MH Teplárenský holding, a.s.

Vysvetlenie informácií č. 5

Vzhľadom na skutočnosť, že obstarávateľovi spoločnosti MH Teplárenský holding, a.s. boli doručené žiadosti o vysvetlenie údajov uvedených v súťažných podkladoch pre verejnú súťaž č. VS ZVT 3 pre predmet zákazky „**Nová turbína TG6 v závode Zvolen**“ (ďalej len „**verejná súťaž**“), ktorá bola vyhlásená zverejnením oznámenia o vyhlásení verejného obstarávania v Úradnom vestníku EÚ série S č. 15/2025 dňa 22. januára 2025 pod č. 44110-2025 a vo Vestníku verejného obstarávania č. 16/2025 pod č. 1575-MSP dňa 23. januára 2025 (ďalej len „**oznámenie**“), poskytujeme Vám v zmysle článku 10 súťažných podkladov k verejnej súťaži (ďalej len „**súťažné podklady**“) nasledujúce vysvetlenie.

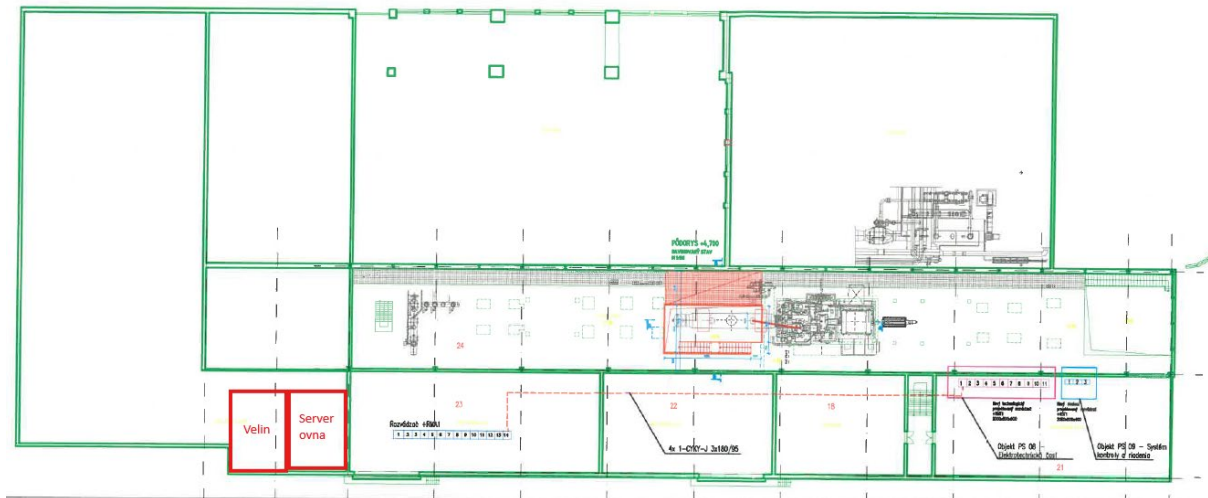
Otázka č. 45:

Na obhliadke nebol ukázaný veľin technológie s oper. stanicami (PCS7) ani rozvádzač switchov (len dispečing elektro) a len približné miesto serverovne. Prosím o informáciu formou náčrtu dispozície veľínu a switchov vzhľadom k umiestneniu Tg6, aby sme mohli relevantne neceniť príslušné kabeláže / optiku v rámci integrácie TG6 do RIS závodu.

Odpoveď č. 45:
